不 具 合 箇 所 説 明 図

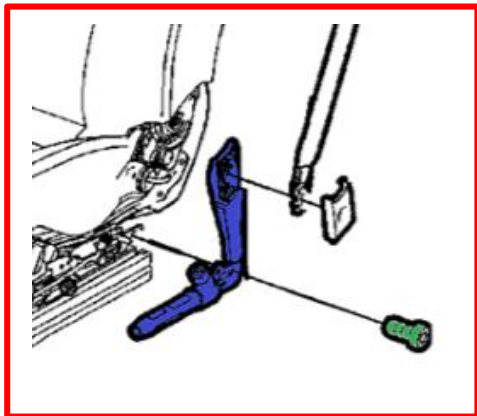
不具合品部位を示す

運転席及び助手席のシートベルトにおいて、シートベルトプリテンショナのロック機構が不適切なため、衝突時等にシートベルトプリテンショナをロックできないものがある。そのため、適切に乗員を拘束できないおそれがある。

全車両、運転席及び助手席のシートベルトプリテンショナを対策品に交換する。

左 A ピラー部分に黄色ペイントを塗布する。
